Lavori di salpamento della Diga Ronciglio, dragaggio dei fondali antistanti e messa in esercizio delle banchine a ponente dello Sporgente Ronciglio

Documento di risposta alla richiesta di integrazioni documentali redatta dal MiTE prot. n. 5147 del 25/07/2022

SIA-IN-AMB-RE-01

**DOCUMENTO DI RISPOSTA ALLA RICHIESTA DI INTEGRAZIONI
DA PARTE DEL MITE FORMULATA CON NOTA PROT. 0005147
DEL 25/07/2022**

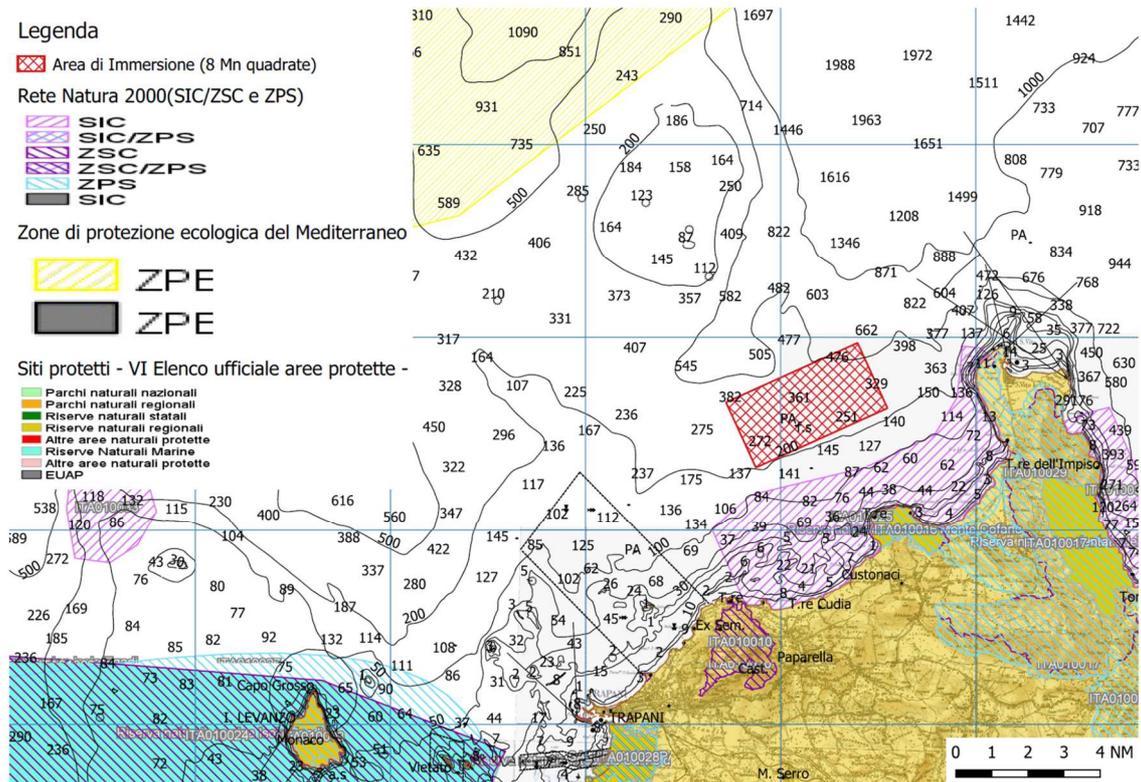
Risposta: Come specificato sopra, a parziale rettifica di quanto espresso inizialmente nel progetto, l’immersione deliberata in mare verrà effettuata solo per i sedimenti che ricadono tal quale nelle classi A e B, come desumibile dai risultati della caratterizzazione.

Al fine di chiarire tale aspetto viene riportata di seguito la planimetria con carta nautica che riporta le aree a vario titolo protette localizzate presenti per un raggio di almeno 10 MN.

Da tale planimetria, che viene allegata alla presente relazione, si evince che il sito di immersione è a 1 MN (ossia a 1.852 m) dal limite della ZSC ITA010025 “Fondali del Golfo di Custonaci” e non dalla costa.

Si dimostra, quindi, che il sito di immersione non è contiguo al sito ZSC.

Figura 0-5 Mappe di isoconcentrazione relative al PM10 – Fase di cantiere

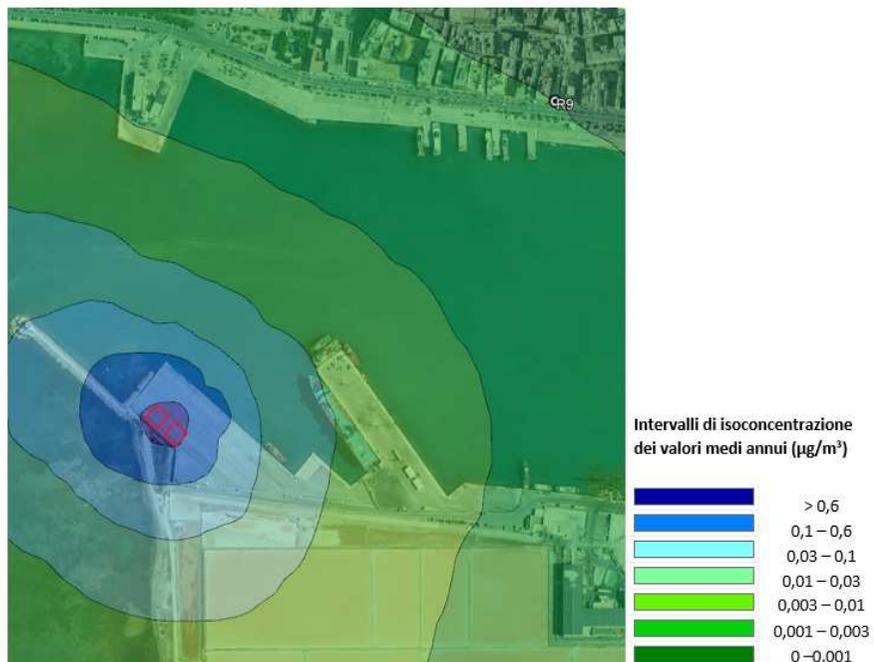
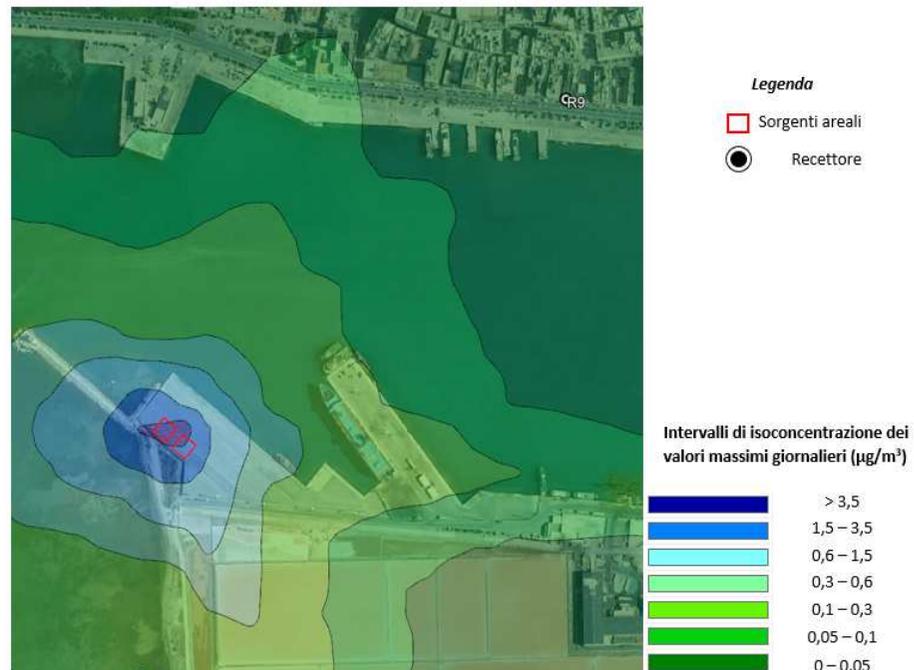
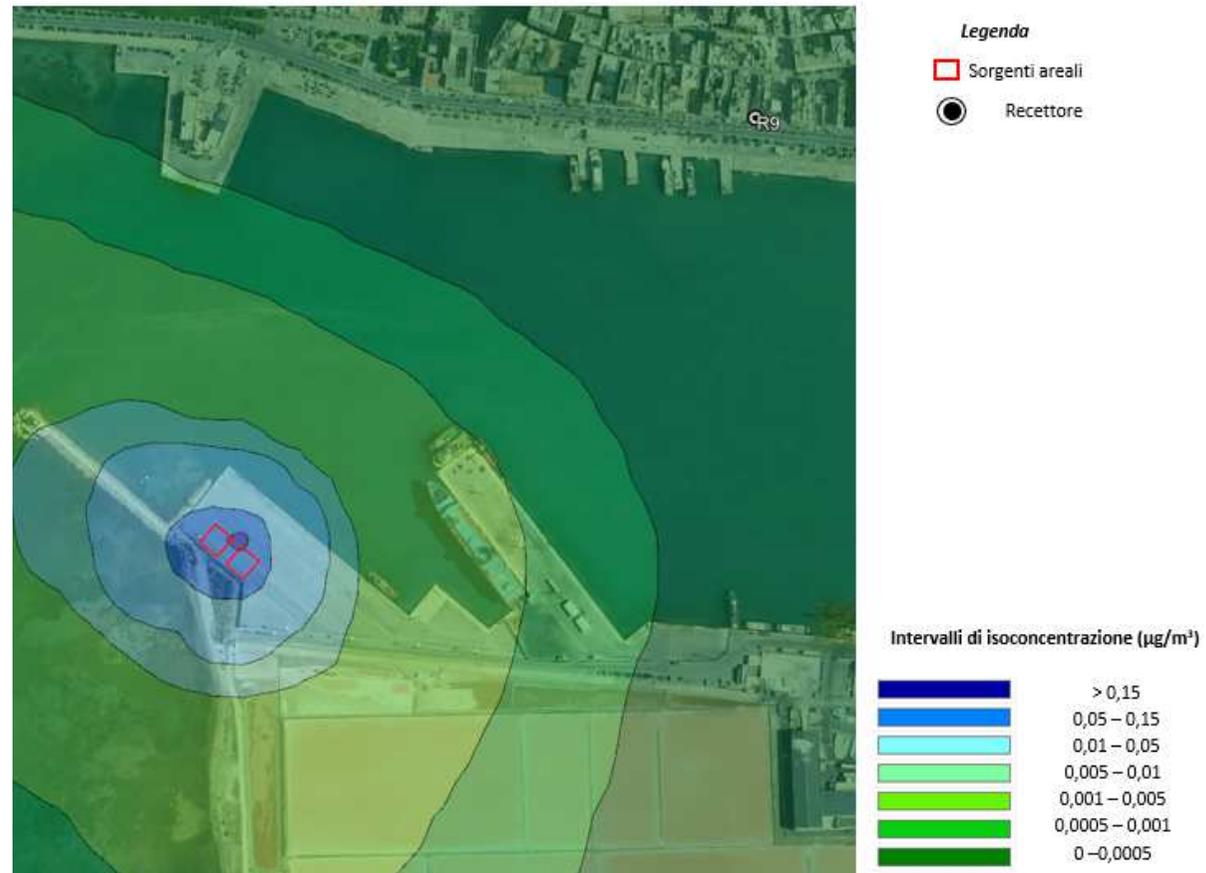
Risposta: Premesso che la somma del valore massimo rilevato dalla centralina con la somma del valore massimo di concentrazione rappresenta

Fissati i valori di fondo calcolati sulla base dei dati riportati dalla centralina ARPA di riferimento, allo scopo di mostrare che le concentrazioni stimate dalle simulazioni effettuate per gli inquinanti analizzati in fase di cantiere e in fase di esercizio (NO₂, PM10, e SO₂) risultano essere al di sotto dei limiti normativi, di seguito si riportano le figure relative agli output ottenuti, presenti come allegato nello SIA.

Come osservabile dalle figure precedenti, si può affermare che i valori di concentrazione che sono stati stimati nell'area di interesse risultano essere ampiamente al di sotto dei limiti normativi per tutti gli inquinanti analizzati, anche in considerazione dei valori di fondo rilevati dalla centralina di Trapani nel 2019, mostrati alla tabella precedente.
